**AVIS RELATIF À LA PROTECTION
CONTRE LES EVENTUELS EFFETS NOCIFS ET NUISANCES
PROVOQUÉS PAR LES RAYONNEMENTS NON IONISANTS
GÉNÉRÉS PAR DES ANTENNES ÉMETTRICES STATIONNAIRES**

Commune : FARCIENNES - Exploitant : TELENET GROUP

Référence exploitant : HT1594C

Rapport n° 1357 / 2025

Figure 1 : Vue en plan des lieux de séjour et des points de contrôle

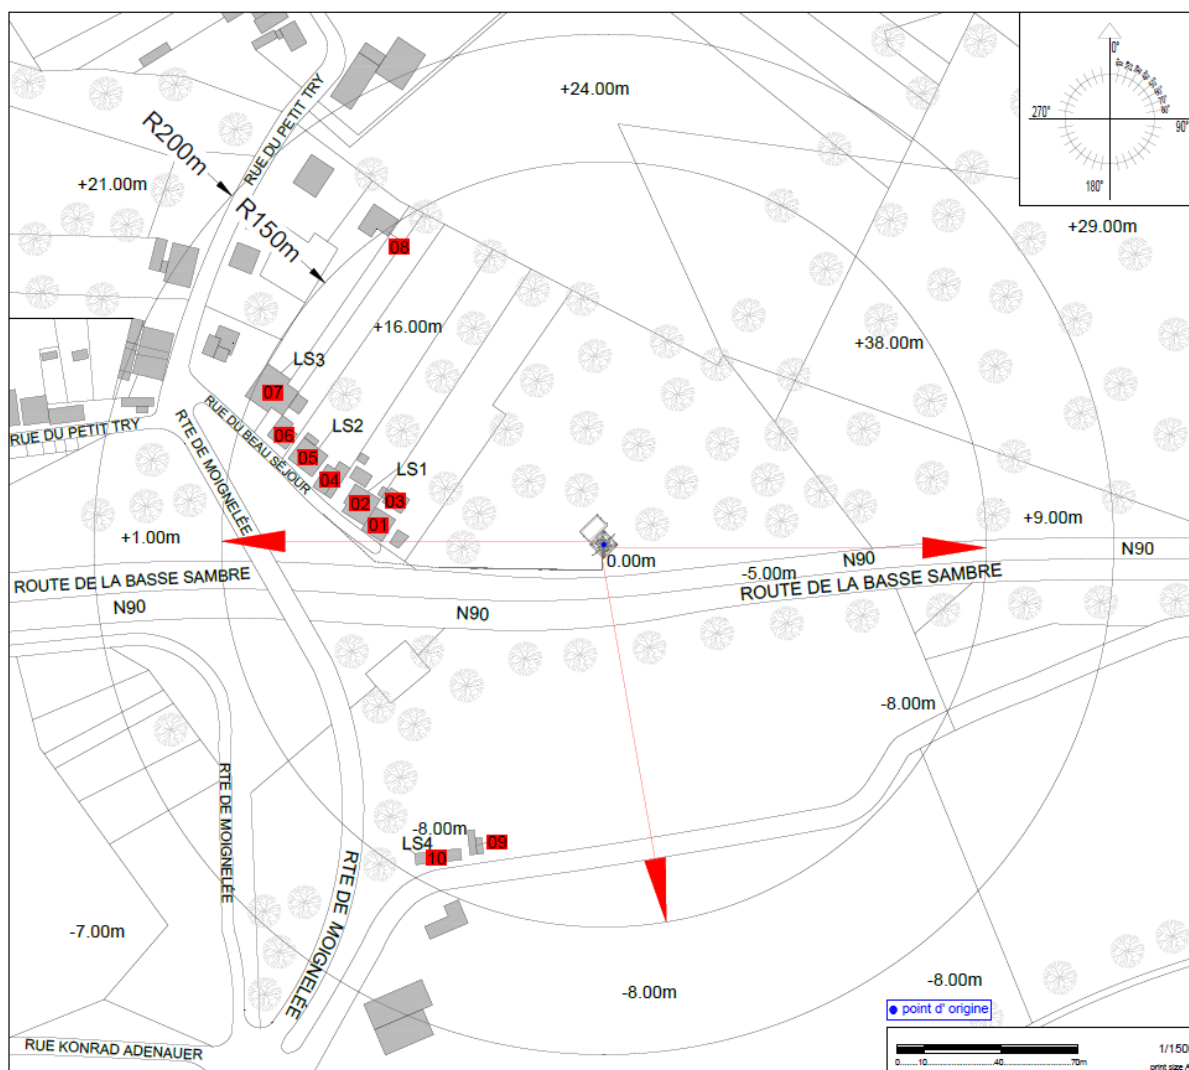
N° point de contrôle	LS	Atténuation (dB)	Indice d'exposition relatif à la limite par installation IE_i
4	LS2	3,0	0,322
2	LS1	3,0	0,302
5	LS2	3,0	0,256
1	LS1	3,0	0,245
6	LS3	3,0	0,205
7	LS3	3,0	0,154
10	LS4	3,0	0,071
9	LS4	3,0	0,051
8	LS3	3,0	0,050
3	LS1	3,0	0,030

En ce qui concerne les antennes de l'installation mentionnées dans le tableau 1, la distance maximale à laquelle la limite pourrait être atteinte, à l'extérieur, est égale à 97,2 m. S'il n'y a pas de LS à une distance inférieure, les antennes respectent forcément la limite d'immission.

Dans le cas des LS situés à l'intérieur des bâtiments, une atténuation d'obstacle est prise en compte et il en résulte que la distance maximale à laquelle la limite pourrait être atteinte se réduit à 69,6 m.

Figure 2 : Vue en plan des installations d'antennes dans un rayon de 300 mètres autour de l'installation faisant l'objet de la demande d'avis

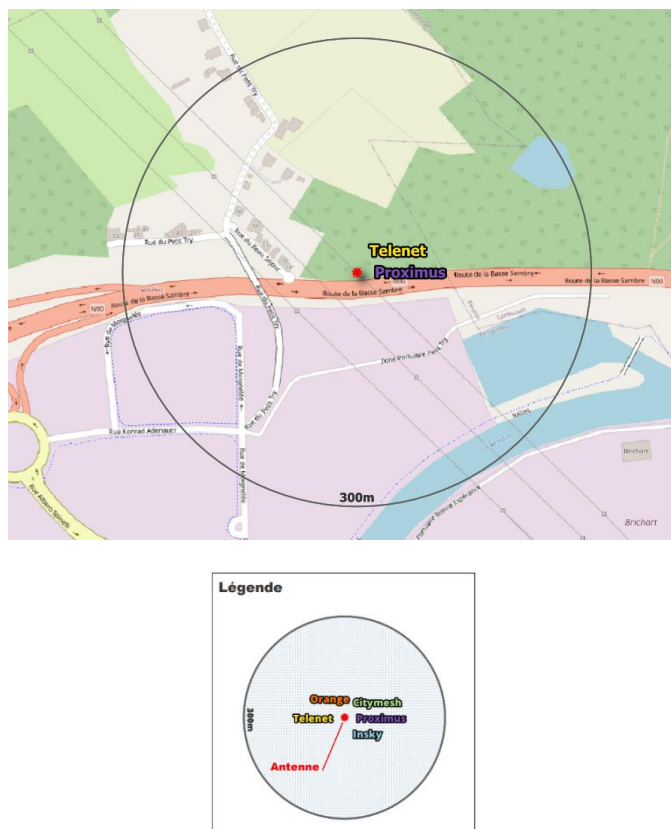
- il y a au plus 4 installations d'antennes émettrices stationnaires présentes dans la zone d'évaluation de 300 mètres de rayon représentée dans la figure 2, y inclus l'installation référencée dans le paragraphe 2 : la limite cumulative définie à l'article 4, §2 du décret est nécessairement respectée dans les lieux de séjour à l'intérieur de la zone d'évaluation de 300 mètres de rayon ;

Compte tenu des considérations ci-dessus, il apparaît que l'intensité du rayonnement électromagnétique généré, dans les lieux de séjour situés dans un rayon de 300 mètres autour de l'installation référencée dans le paragraphe 2, par l'ensemble des antennes émettrices stationnaires de l'ensemble des exploitants du même site d'antennes émettrices stationnaires respecte la limite fixée à l'article 4, § 2 du décret.
